改善箇所説明図

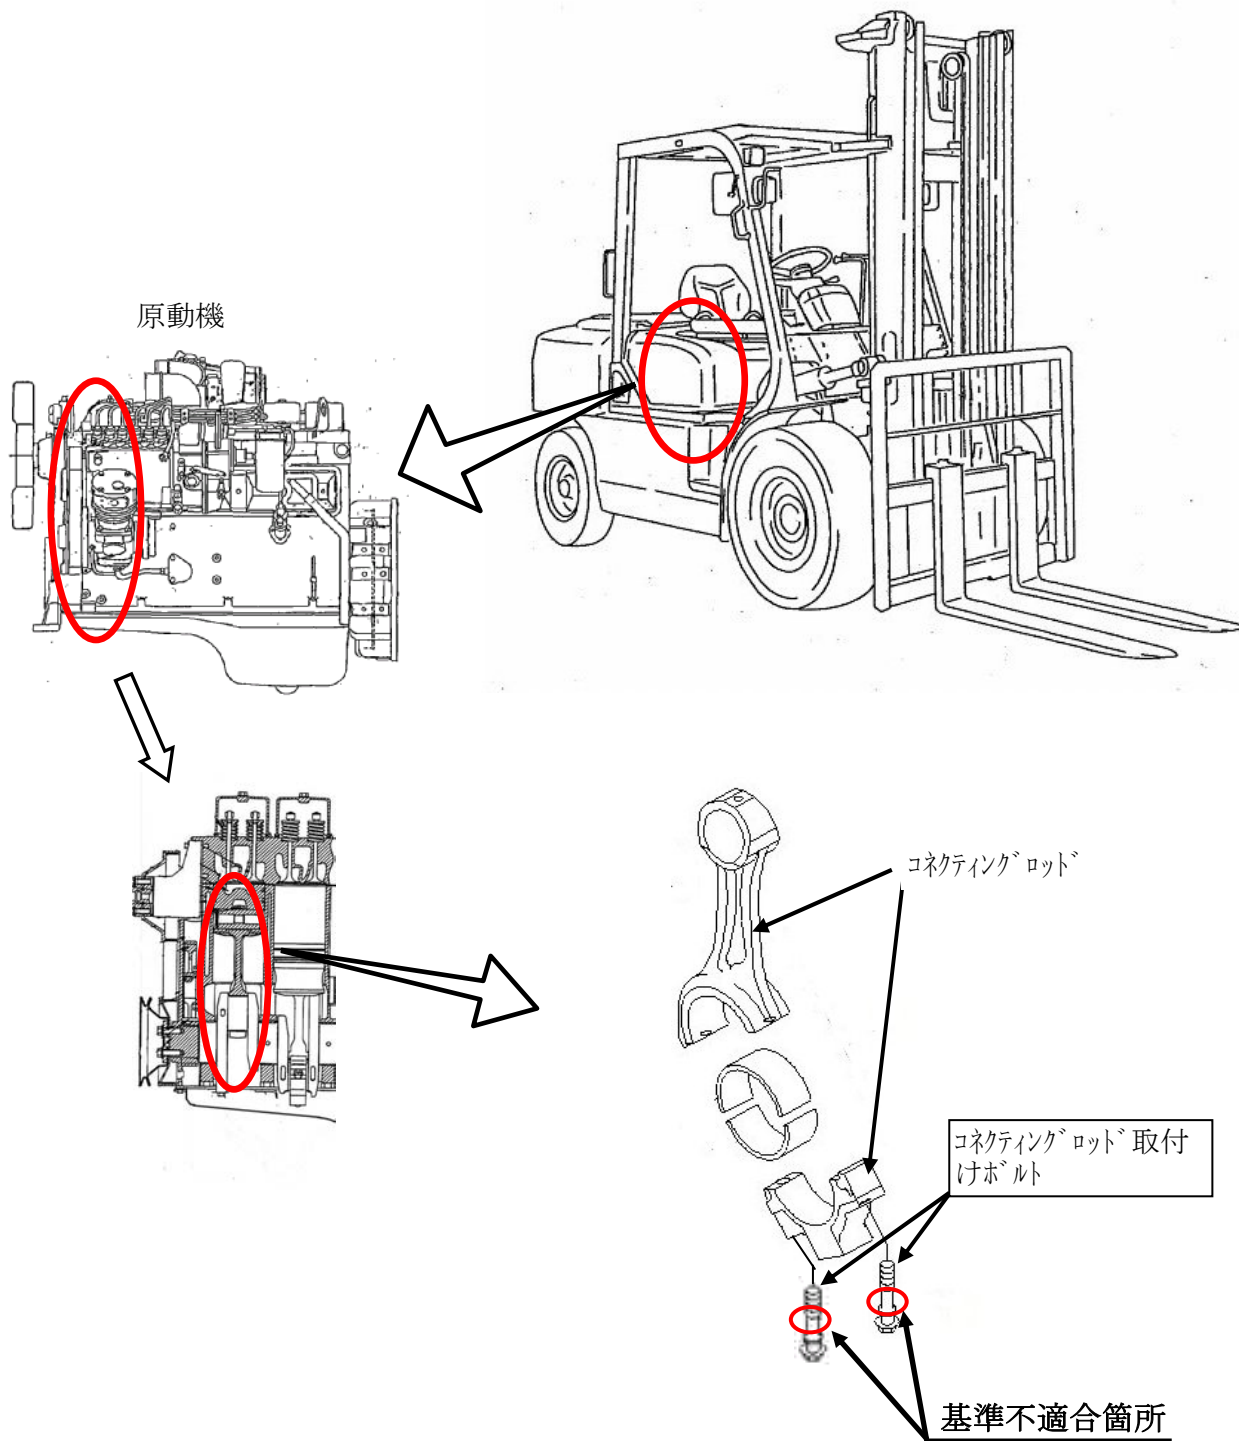
（原動機内部のコネクティングロッドにおいて、取付けボルトの材質が不適切なため、当該ボルトに亀裂が発生する可能性がある。そのため、そのままの状態で使用を続けると、当該ボルトが折損し、原動機が破損するおそれがある。）

全車両、当該ボルトを対策品に交換する。

原動機のシリンダヘッドカバー上面に黄色ペイントを塗布する。
